Réponse aux observations de l'enquête publique

Projet de parc photovoltaïque

Commune de Saint-Forgeot

IDENTIFIANT DE LA MISSION
C2824-0062_1987_FR4078_0055

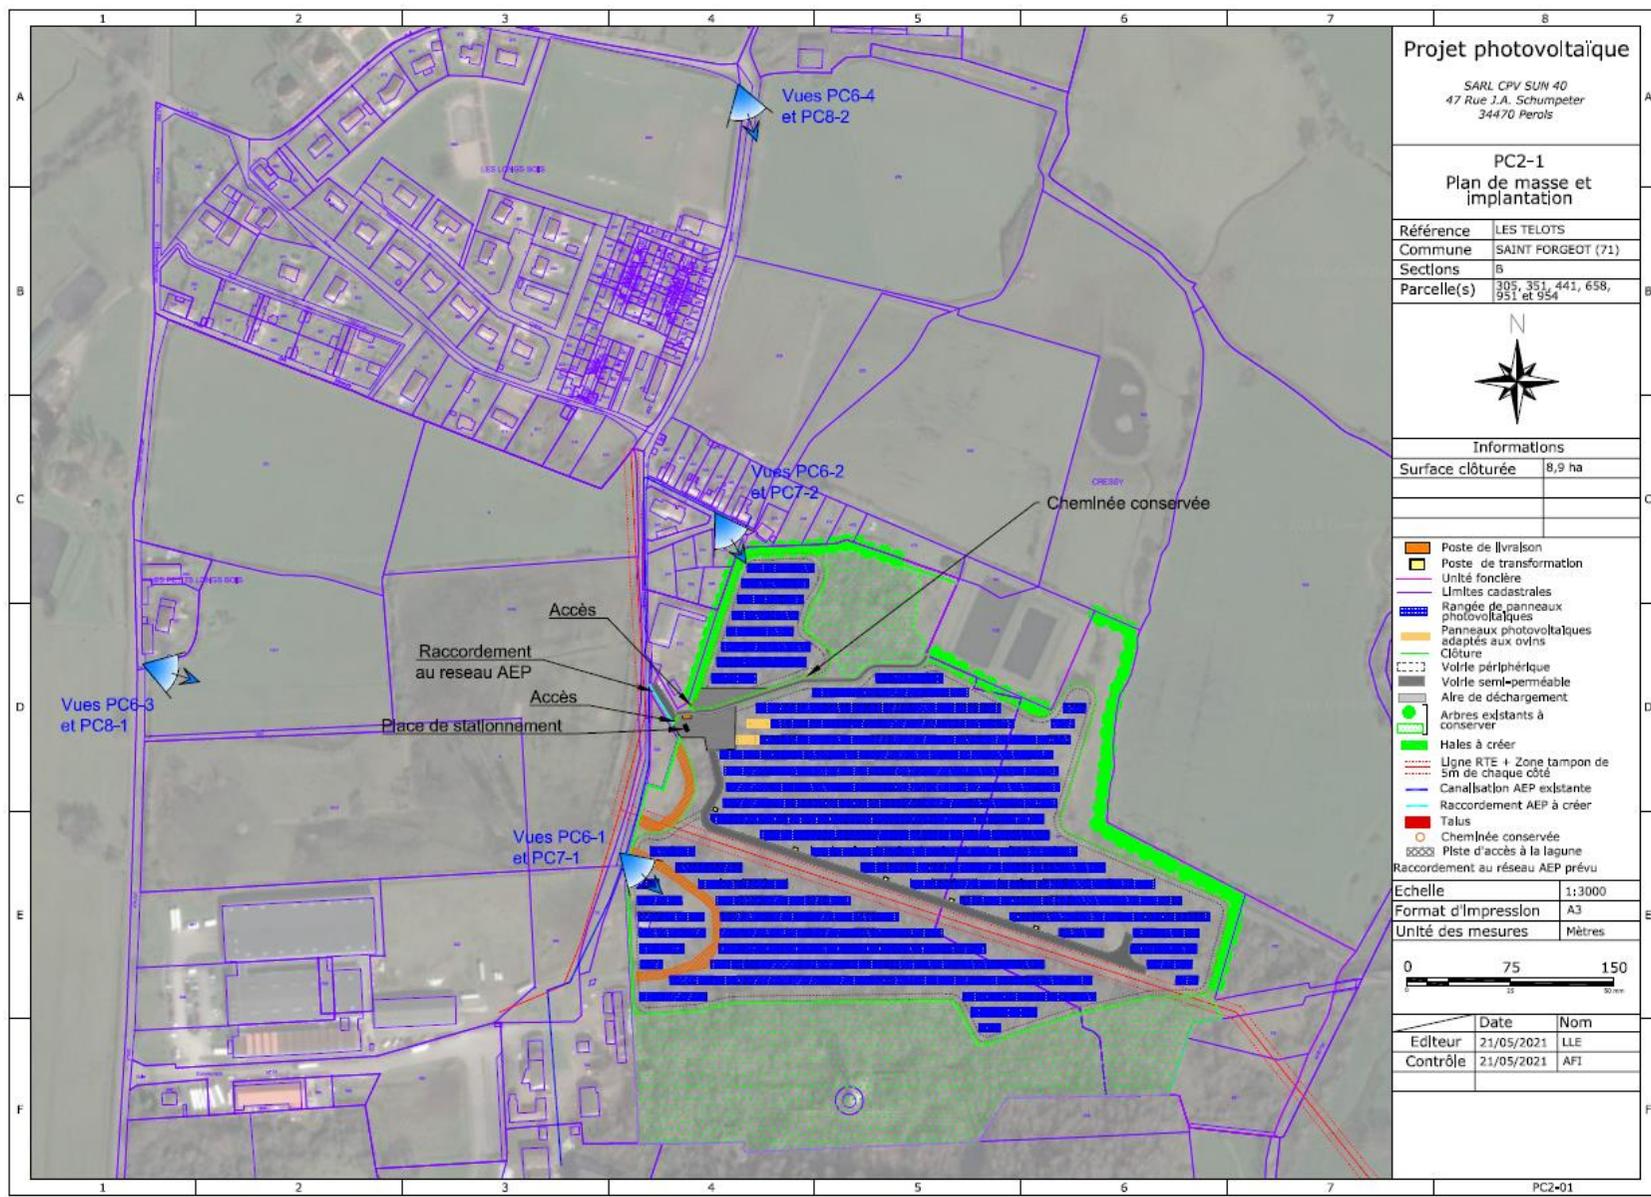
-1 « La coupe d'arbres nécessaire à l'installation du projet n'est pas considérée comme un défrichage...les boisements concernés au moins de 30 ans ». Bien que l'installation minière soit arrêtée depuis 1957 et que les premières pousses ont sans doute mis un certain temps à coloniser les terrils et leur environnement immédiat, pouvez-vous m'indiquer comment vous arrivez à la conclusion « d'arbres de moins de 30 ans » et donc à la non-obligation d'une autorisation de défrichage ?

A cet effet, vous trouverez une photographie aérienne de 1987, qui démontre que la partie sud des parcelles B 951 et 954 étaient déjà en nature de bois il y a trente années (zone en rouge).

Comme indiqué dans la section 1.3 ci-dessus, la DDT a été sollicitée sur ce point (Annexe 1). L'âge des boisements a été établi sur la base de photographies aériennes historiques disponibles sur le site Remonterletemps.ign.fr. Seule une petite partie des boisements de l'aire d'étude, au sud-est, a plus de 30 ans et serait potentiellement soumise à une demande d'autorisation de défrichage. Cette zone a été évitée par le projet.
